山中原子力規制委員長の山崎議員への答弁にはごまかしがあります

令和4年11月2日第210回国会経済産業委員会

山崎誠衆議院議員質問への山中伸介原子力規制委員長の答弁

(図1：山中委員長がMw9.1の地震を検討し影響なしとした第430回審査会日本原燃の資料1-2)
https://www2.nra.go.jp/disclosure/committee/yuushikisyatekigousei/nuclear_facilities/200000143.html

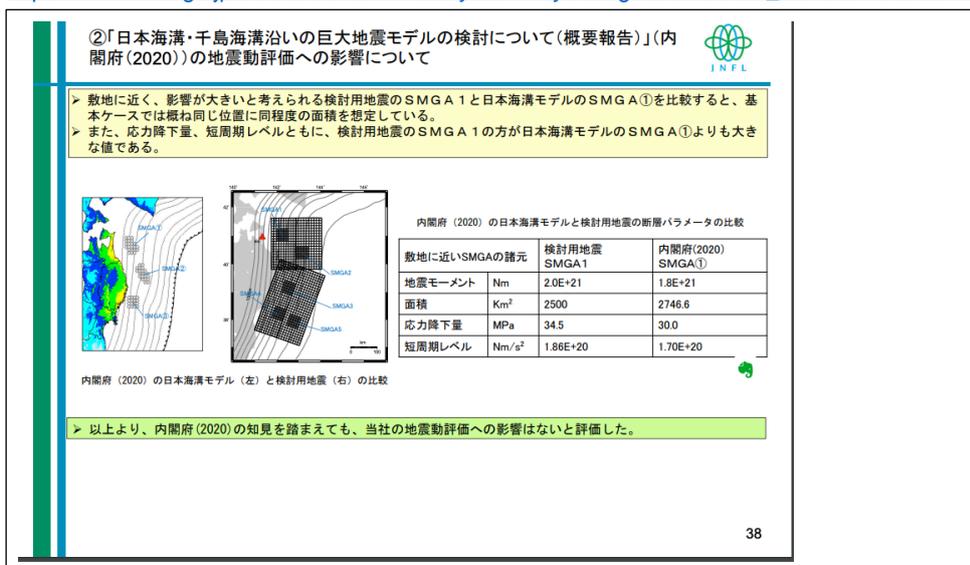
日本原燃と原子力規制委員会は**モーメントマグニチュードMw9.1**の地震への耐震について、厳密に検討していません。最初に山中委員長が審査したとする審査会資料、図1をご覧ください。

1. 日本原燃想定は、Mw9.0の地震エネルギーの約5%に当たる**強震動生成域SMGA1**と、中央防災会議のMw9.1の地震エネルギーの約3.2%に当たるSMGA①とその断層パラメータ（地震モーメントや**応力降下量***等）を比較し、SMGA1>SMGA①なので「当社の地震動評価への影響はない」と評価しております（図1参照）。地震エネルギーの一部の比較で評価するのはおかしいと思います。
2. 日本原燃は2011.3.11の東北地方太平洋沖地震の解析結果を反映していない地質調査委員会の強震動予測レシピ(2009)に基づいてパラメータを算定。一方中央防災会議は東北地方太平洋沖地震の解析結果を整理し強震動のパラメータを設定しています。それぞれ異なる方式で算出したパラメータを比較しても意味がありません。国民の安全を優先し内閣府の方式に合わせ算出し比較評価すべきです。
3. 東北地方太平洋沖地震における各SMGAとその応力降下量は概ね15~30MPaの範囲にあるので、中央防災会議はその最大値をとりSMGA①の応力降下量を30MPaとしました。しかし**日本原燃のSMGA1では範囲外の値である34.5MPaを採用していますがその根拠は示されていません**（図1の表を参照）。
4. 図1で強振動生成域SMGAについて**内閣府は3箇所、日本原燃は5箇所**示しています。内閣府は日本原燃のSMGA4と5については東北地方太平洋沖地震で動いたところであり当面大きな地震の発生は考えられないとし外しています。日本原燃は東北地方太平洋沖地震の解析をしていません。

図1は山中委員長の山崎議員質問への答え「同年2月の審査会合において内閣府の検討会の概要報告の内容が既許可の地震動評価に影響がないことを確認しております。」その資料です。

結論：原子力規制委員会は新知見である**内閣府中央防災会議の日本海溝巨大地震Mw9.1による再処理工場敷地の震度6強(約830ガル~1500ガル)の想定を真摯に受け止め耐震の再審査を行い設計基準地震動Ss(700ガル)を見直すことが、重大事故防止上必要です。**(23.1.24 三陸の海・岩手の会)
*応力降下量とは地震発生前と後の応力変化でその差分が地震エネルギーとして放出されますがその量です。
